Oggetto: osservazioni su Piano Regionale per le attività estrattive (PRAE) approvato con la D.G.R. n. 81-6285 del 16 dicembre 2022

OGGETTO: Piano Regionale Attività Estrattive della Regione Piemonte (PRAE). Convocazione della seconda conferenza di copianificazione e valutazione e avvio della consultazione dei soggetti competenti in materia ambientale per la fase di valutazione della procedura di VAS ai sensi dell'art. 5 comma 1 lettera c) della L. R. 23/2016 e dell'art. 13 comma 5 bis del D. Lgs. 152/2006 - Invio parere della Città di Alessandria per la seconda conferenza di copianificazione

Oggetto: OSSERVAZIONI AL NUOVO PIANO REGIONALE ATTIVITA' ESTRATTIVE

**OGGETTO: PIANO REGIONALE DELLE ATTIVITA' PRODUTTIVE DELLA REGIONE
PIEMONTE E RAPPORTO AMBIENTALE – TRASMISSIONE RICHIESTE
CHIARIMENTI - OSSERVAZIONI/CONTRIBUTI**

(A)

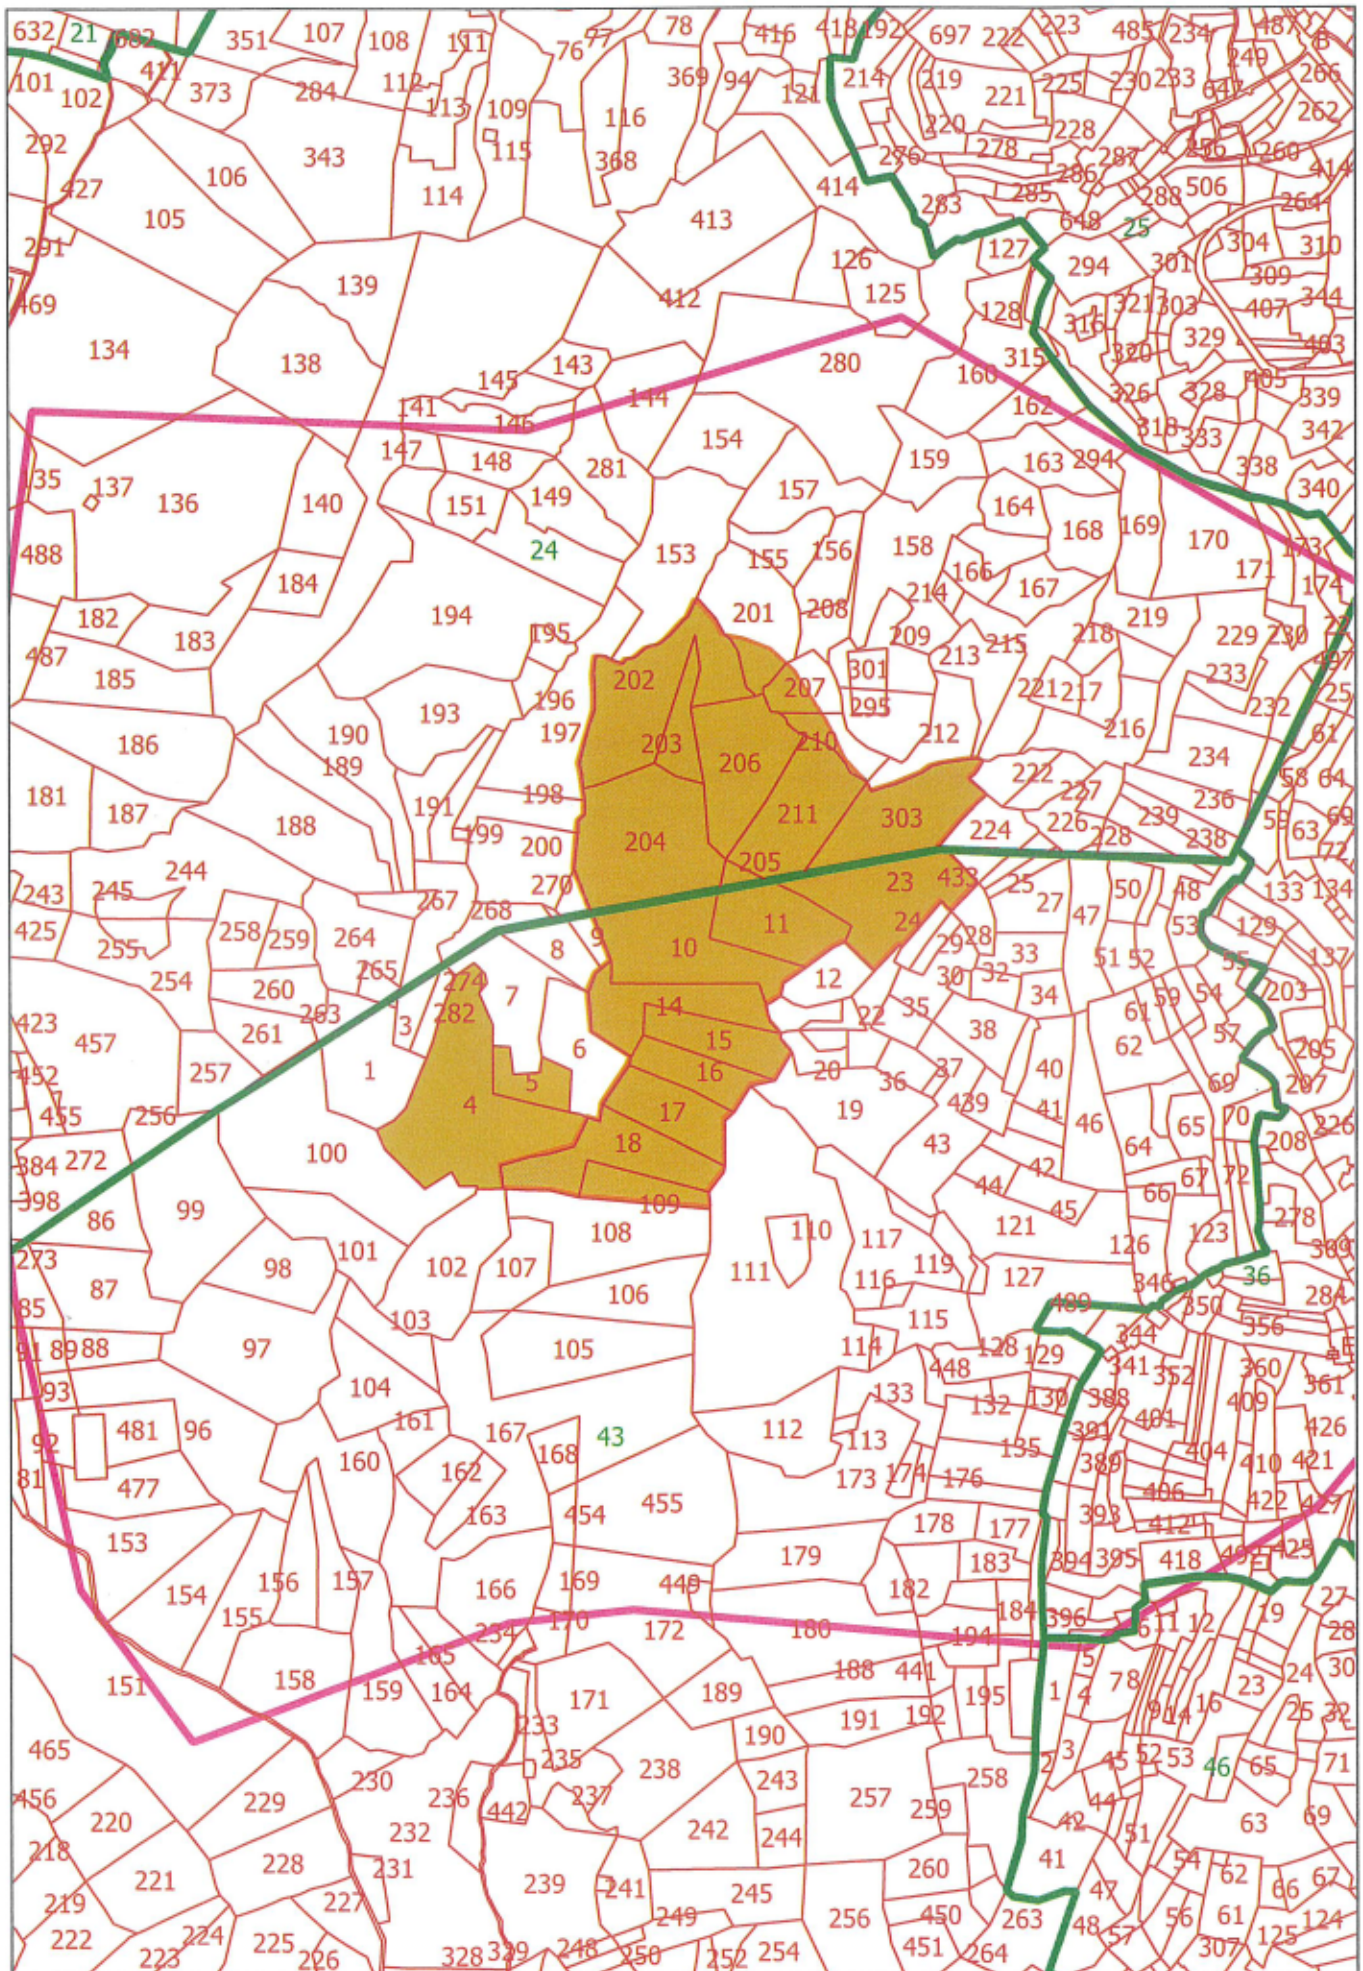
Nell'allegato A riportante i mappali di cava autorizzata alla data di adozione del nuovo PRAE, è presente il **mappale n° 5** del foglio 43 del Comune di Borgosesia; mappale che non è stato riportato nella nuova scheda ed estromesso dalla perimetrazione.

AUEGATO (B)

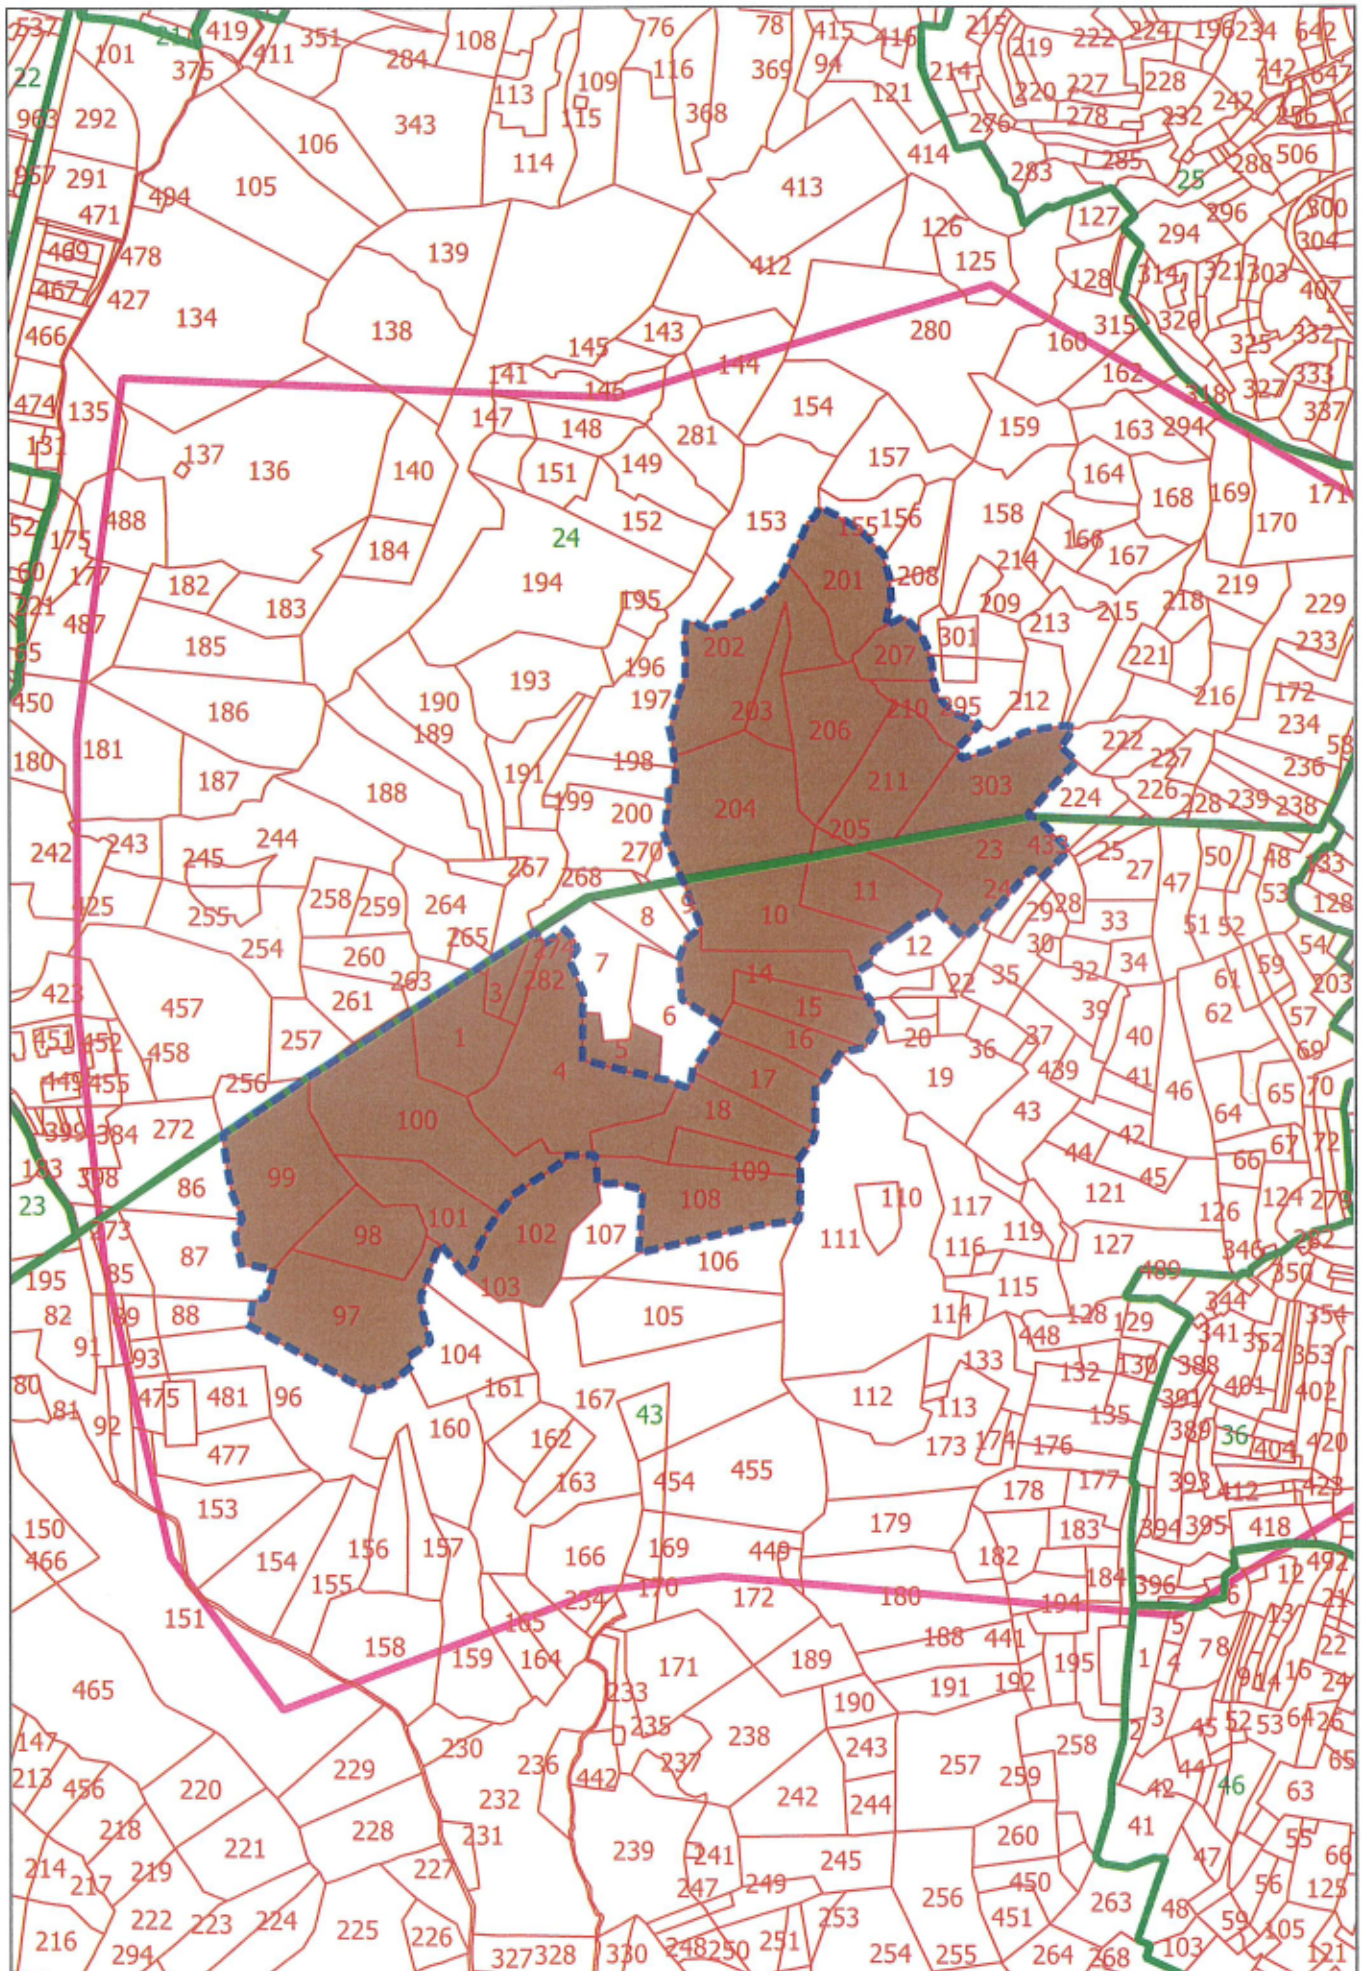
L'allegato B riporta i mappali richiesti per l'ampliamento dell'area di cava ed indica con linea tratteggiata la nuova perimetrazione dell'area di cava; il **mappale 102** del foglio 43 del Comune di Borgosesia non è stato riportato sulla scheda ed è stato estromesso dal tratteggio di perimetrazione. Si richiede pertanto di voler integrare la scheda con i due mappali mancanti e di ricomprendere gli stessi entro la perimetrazione tratteggiata.
